Mission régionale d'autorité environnementale

Île-de-France

**Avis en date du 22 mars 2019
de la Mission régionale d'autorité environnementale d'Île-de-France
sur le projet de centre commercial sis 26 rue Henri Barbusse à
Argenteuil (95)**

Schéma des orientations d'aménagement sur le secteur de la Porte Saint-Germain et de la Zone d'Activités des Berges de Seine (EI p.37)

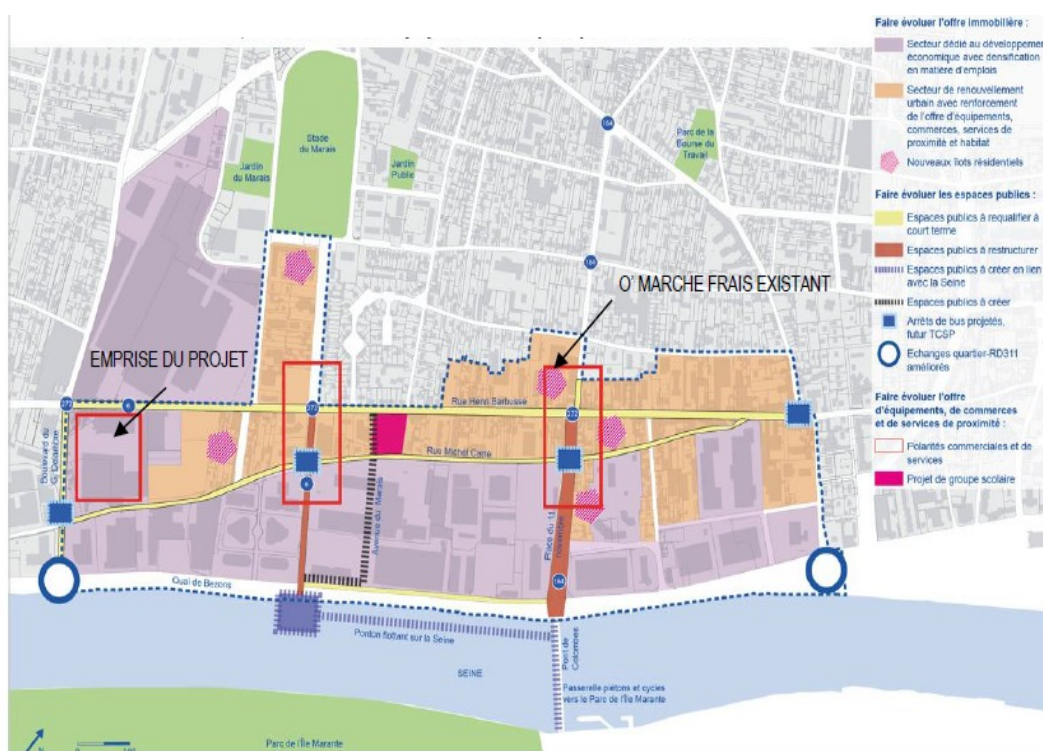
La MRAE constate l'absence d'évaluation environnementale globale pour l'ensemble des opérations prévues à l'échelle du secteur de la Porte Saint-Germain et du parc d'activités des Berges de Seine. En effet, plutôt qu'opération par opération, cette échelle lui paraît la plus pertinente pour l'analyse des enjeux environnementaux et sanitaires, leurs éventuels impacts et les mesures d'évitement, de réduction et/ou de compensation à mettre en œuvre.

La MRAe recommande en l'absence, à ce stade, de cadre précis de programmation d'ensemble du secteur de la Porte Saint-Germain et du parc d'activités des Berges de Seine, de présenter le projet dans le contexte global de ce secteur, ainsi que les enjeux environnementaux et sanitaires à cette échelle.

Plan masse extrait du Permis de Construire
Plan masse, extrait du permis de construire (étude d'impact p 40)

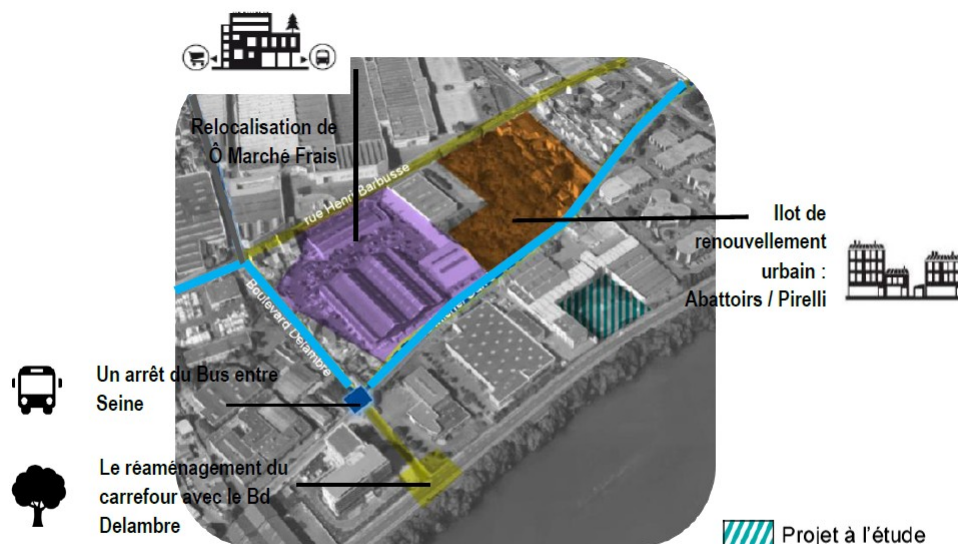
Le phasage et la durée du chantier sont peu détaillés, alors que la phase de chantier présente un enjeu fort, notamment en cas de cumul de ses impacts avec d'autres chantiers. .

La MRAe recommande de préciser le calendrier de réalisation du projet y compris les travaux sur la voirie publique à l'extérieur du site. .
